<b>Title - Sujet</b> Quais flottants et pieux de guidage	
<b>Solicitation No. - N° de l'invitation</b> EC373-172303/A	<b>Amendment No. - N° modif.</b> 002
<b>Client Reference No. - N° de référence du client</b> R.076365.001	<b>Date</b> 2016-12-20
<b>GETS Reference No. - N° de référence de SEAG</b> PW-\$PWB-030-4016	
<b>File No. - N° de dossier</b> PWB-6-39151 (030)	<b>CCC No./N° CCC - FMS No./N° VME</b>
<b>Solicitation Closes - L'invitation prend fin</b> <b>at - à 02:00 PM</b> <b>on - le 2017-01-05</b>	
<b>Time Zone</b> Fuseau horaire Atlantic Standard Time AST	
<b>F.O.B. - F.A.B.</b> <b>Plant-Usine:</b> <input type="checkbox"/> <b>Destination:</b> <input checked="" type="checkbox"/> <b>Other-Autre:</b> <input type="checkbox"/>	
<b>Address Enquiries to: - Adresser toutes questions à:</b> MacDonald (PWB), Charline	<b>Buyer Id - Id de l'acheteur</b> pwb030
<b>Telephone No. - N° de téléphone</b> (506) 851-6067 ( )	<b>FAX No. - N° de FAX</b> (506) 636-4376

## **Modification numéro 2**

### **QUESTIONS ET RÉPONSES**

## PIPE PILE – CATHODIC PROTECTION

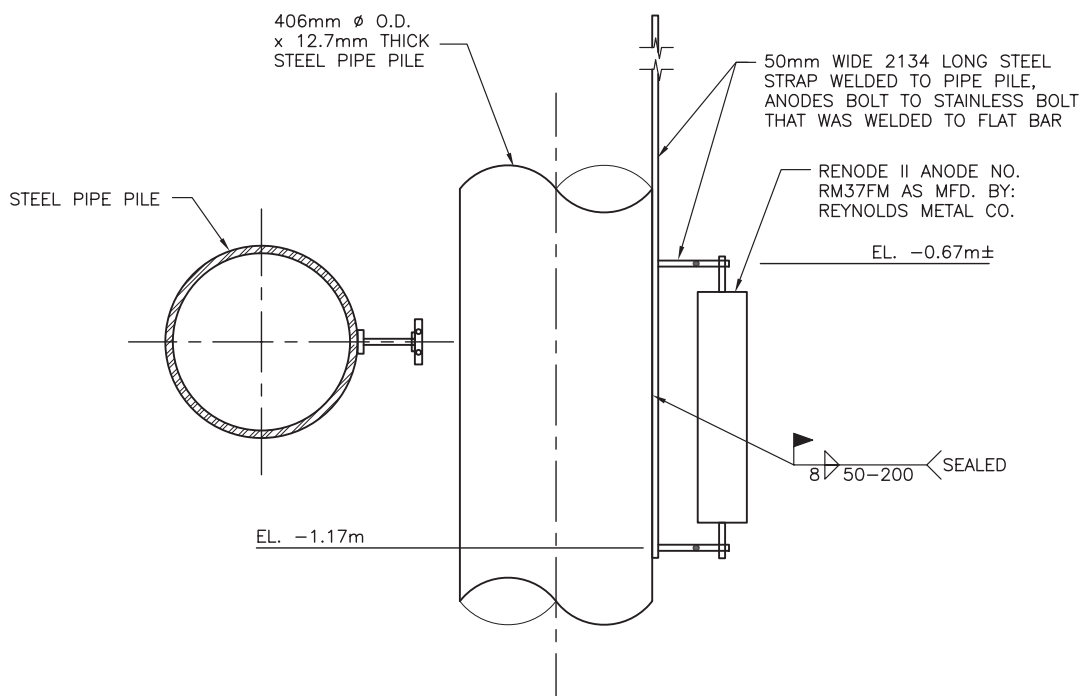
**Q3 : Est-ce qu'il y a des spécifications ou des détails sur la protection cathodique des pieux en acier? Le dessin M3 de 3 indique l'élévation de l'anode, mais aucun détail de soudage n'est fourni.**

R3 : Voir le détail ci-joint.
